GMINA TWARDOGÓRA

INF.341-2/09

Gmina Twardogóra działając zgodnie z art. 38 ust. 1 i 2 ustawy z dnia 29 stycznia 2004 roku Prawo zamówień publicznych (Dz.U. Nr 223/2007 poz. 1655 z późn. zm.), wyjaśnia treść Specyfikacji Istotnych Warunków Zamówienia sporządzonej w postępowaniu o udzielenie zamówienia publicznego na „**Zakup i wdrożenie technologii informacyjno-komunikacyjnych w Samodzielnym Zespole Publicznych Zakładów Opieki Zdrowotnej w Twardogórze**”, w zakresie pytań złożonych przez Wykonawców.

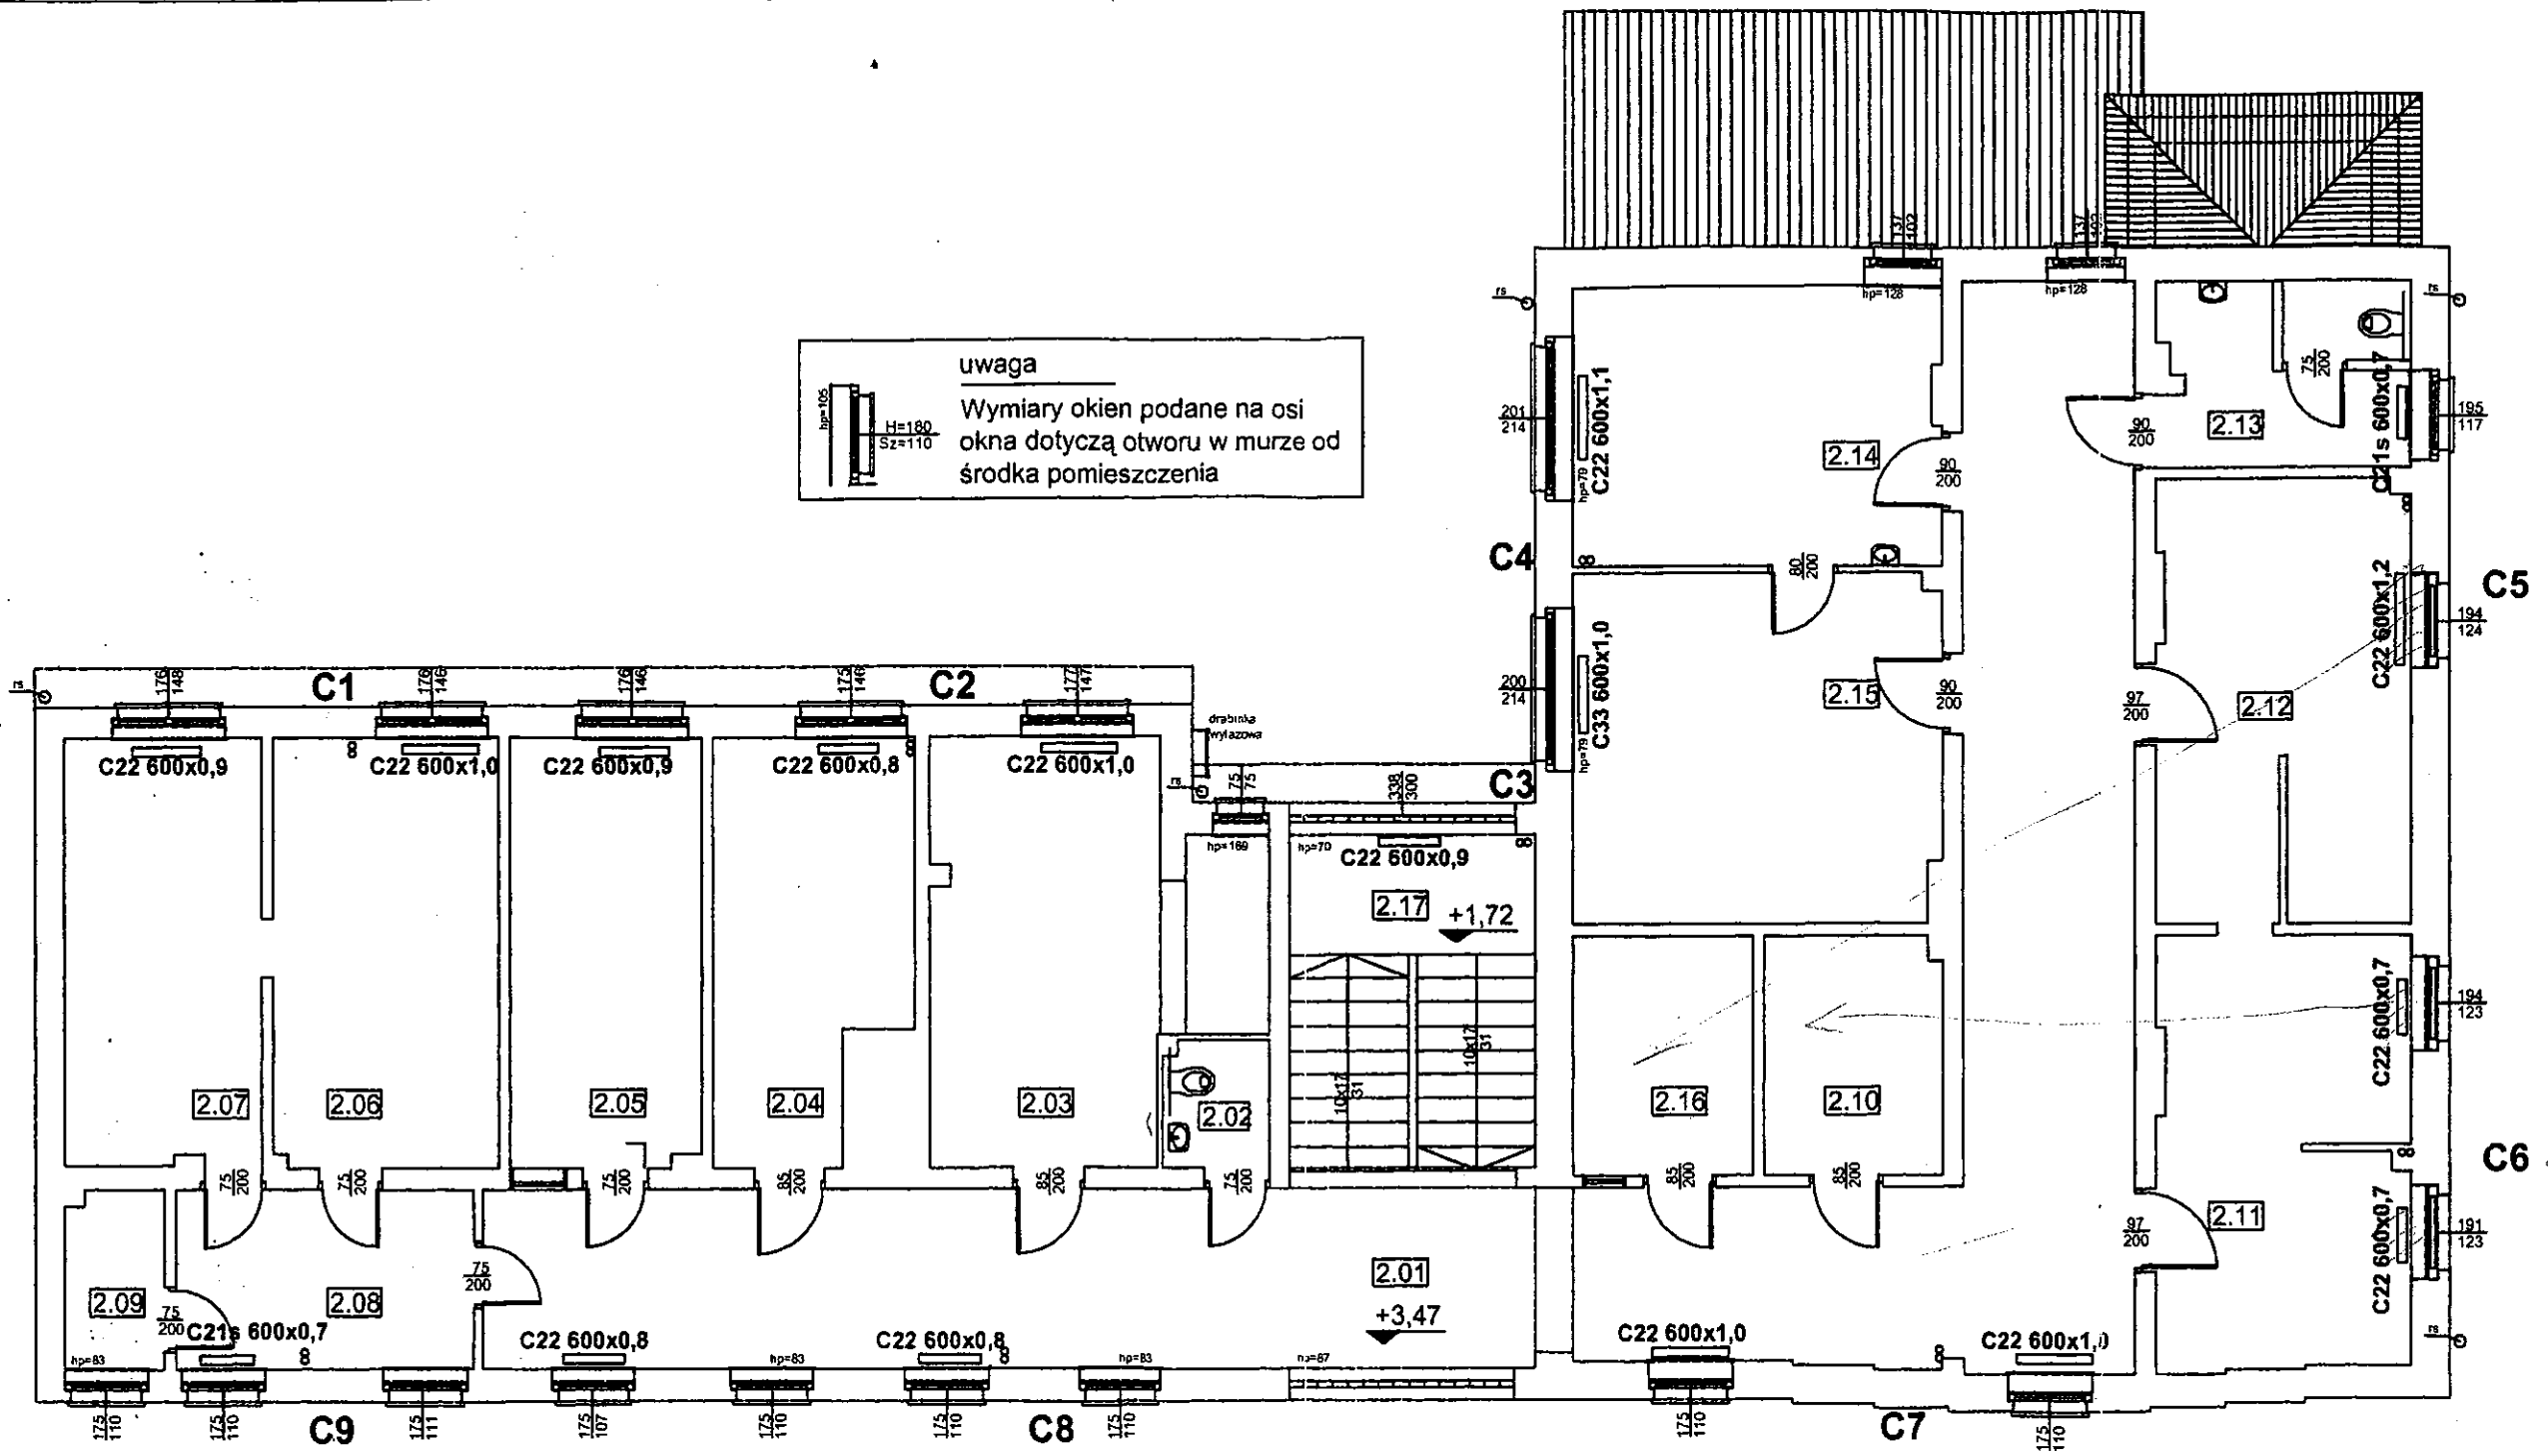
Pytanie 1: Prosimy o zamieszczenie na stronie internetowej przekrojów poszczególnych pokładów kondygnacyjnych budynku Samodzielnego Zespołu Publicznych Zakładów Opieki Zdrowotnej w Twardogórze.

Odpowiedź na Pytanie 1: W załączeniu do niniejszego dokumentu zamieszczamy rzuty parteru i pierwszego piętra głównego budynku Samodzielnego Zespołu Publicznych Zakładów Opieki Zdrowotnej w Twardogórze położonego przy ul. Waryńskiego 10 w Twardogórze.
